INFORME CONSOLIDADO DE LA EVALUACIÓN DE UN ESTUDIO DE IMPACTO AMBIENTAL “LÍNEA 9 METRO DE SANTIAGO”

Nº: 20251310969

Santiago, 24 de Abril del 2025

Ilustración 19-95. Modelación AUTOTURN Ingreso Acceso por calle Sofía Carmona - Pique de Construcción PC-04

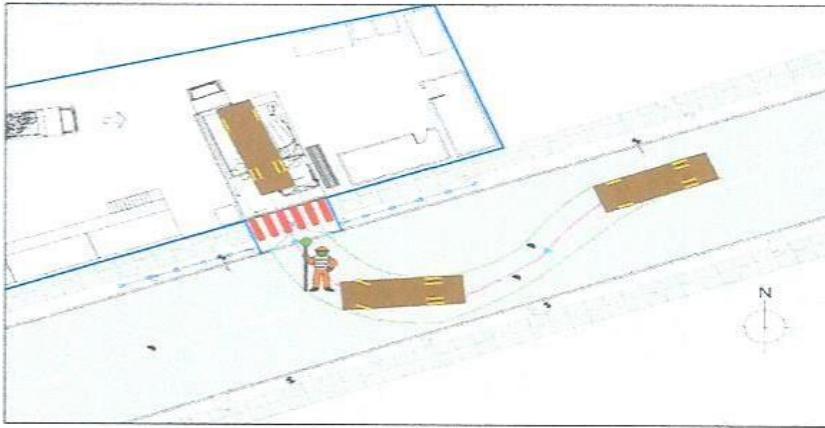
Complementando lo anterior, en las siguientes ilustraciones presentadas en el Anexo 1.13 del EA (documento L9-C07014-IB-O-2MA-ANX-0038-RI) se puede apreciar la modelación AUTOTURN en los accesos a la obra, donde se prevé siempre el ingreso y egreso desde el oriente, por Calle Sofia Carmona.
